Référence : 26078484

APPRÉCIATION DE LABORATOIRE N° AL18-244 JUSTIFICATION AU SENS DE L'ARTICLE 5.3 DE L'I.T. N° 249 DU 24 MAI 2010

Système de maçonnerie en briques pleines en béton BlocStar Am70

Demandeur :
TECHNI PROCESS
18 rue de Paris
92190 MEUDON

Figure 1 : Mise en œuvre du procédé BlocStar Am70 (cas 1)

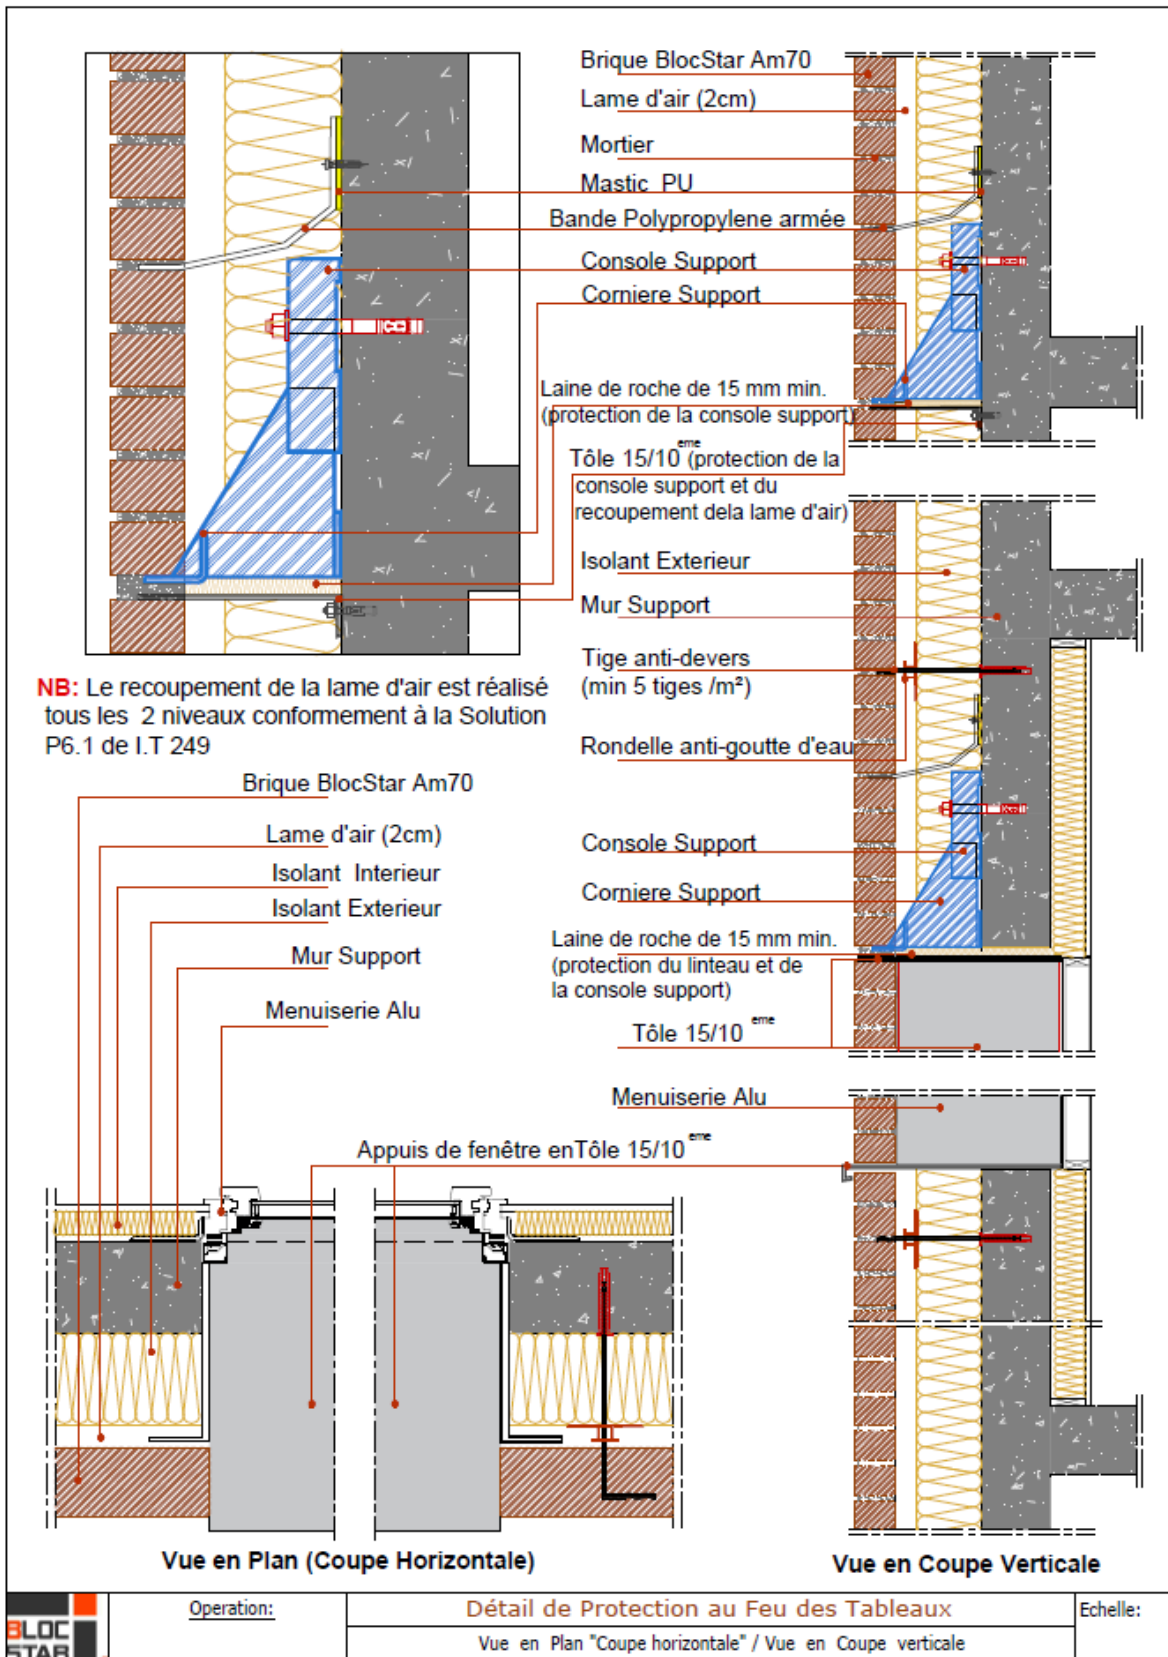
Dans le cas du procédé BlocStar Am70, le nombre de niveaux devant lesquels file la paroi extérieure est limité à deux niveaux sans reprise de charge. Cette reprise de charge est réalisée par les consoles de supportage en acier protégée en sous-face par une tôle en acier galvanisée d'épaisseur 15/10^e complétée d'un isolant en laine de roche classé au moins A2-s3, d0, d'épaisseur minimale 15 mm non comprimée et de masse volumique 140 kg/m³.

Pour les consoles de supportage situées en partie haute des embrasures, la protection de leur sous face est identique.

Il est estimé que la tôle en acier galvanisé d'épaisseur 15/10^e utilisée pour la protection des consoles de supportage participe tous les deux niveaux au recouplement de la lame d'air et est conforme au paragraphe 5.2.1 et à la solution P6.1 du paragraphe 5.5 de l'IT 249 de mai 2010.

De plus, la reprise des charges par les consoles n'est pas remise en cause sous l'effet d'une sollicitation thermique, la tôle et l'isolant en laine de roche jouant le rôle d'écran thermique. Il en est de même pour les consoles de supportage située en partie haute des embrasures protégées par le même dispositif.

Suite à l'analyse réalisée au chapitre 5, le procédé BlocStar Am70 est estimé conforme à l'Instruction Technique n° 249 relative à la propagation verticale du feu par les façades à condition que les consoles de supportage pour la reprise de charge soient mises en œuvre tous les deux niveaux, soit un recouplement de la lame d'air tous les deux niveaux comme exigé dans l'Instruction Technique n° 249.

Les consoles de supportage de la paroi extérieure (tous les deux niveaux et en partie haute des embrasures) sont protégées par une tôle en acier galvanisée d'épaisseur 15/10^e complétée d'un isolant en laine de roche classé au moins A2-s3,d0, d'une épaisseur minimale 15 mm non comprimée et d'une masse volumique de 140 kg/m³.

Figure 2 : Mise en œuvre du procédé BlocStar Am70 (cas 2)

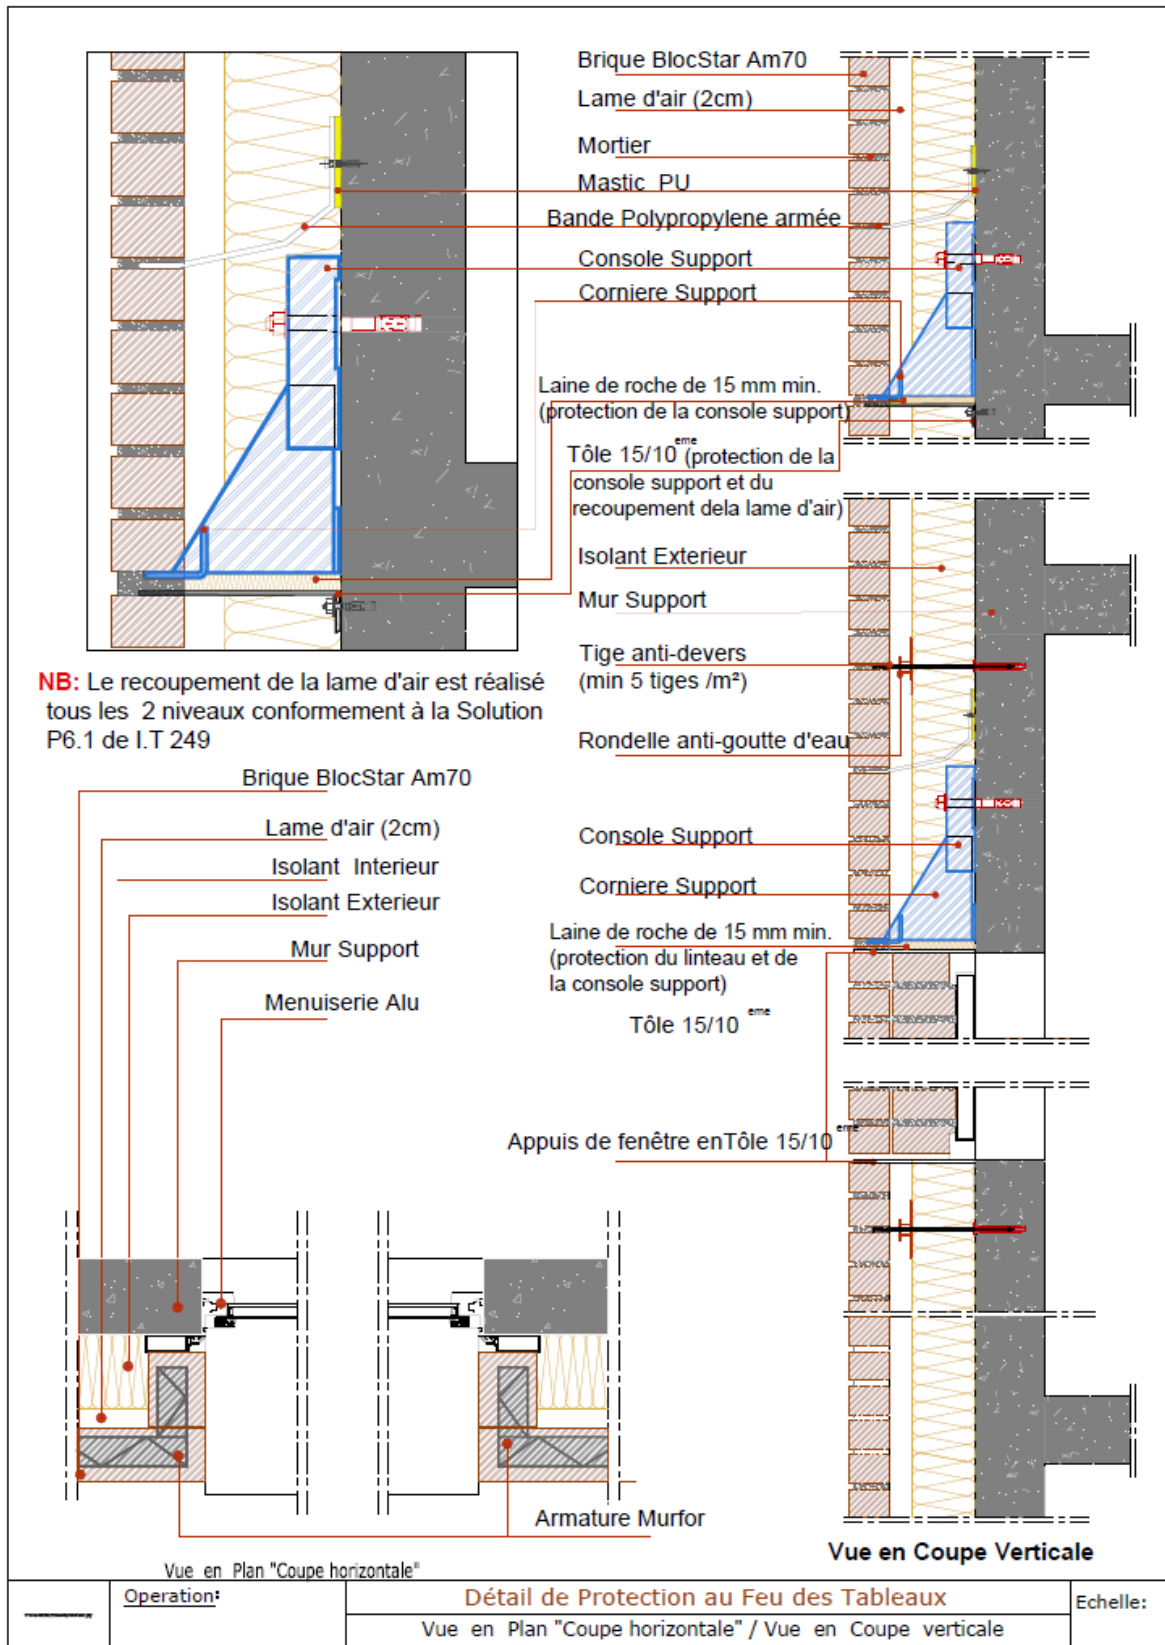
Latéralement, les embrasures sont protégées soit par une tôle en acier galvanisé d'épaisseur 15/10^e (cas 1) fixée sur le chant de la paroi support par chevillage au pas maximal de 350 mm soit par un retour du procédé BlocStar Am70 (cas 2). Ces protections sont représentées sur les coupes horizontales des figures 1 et 2.
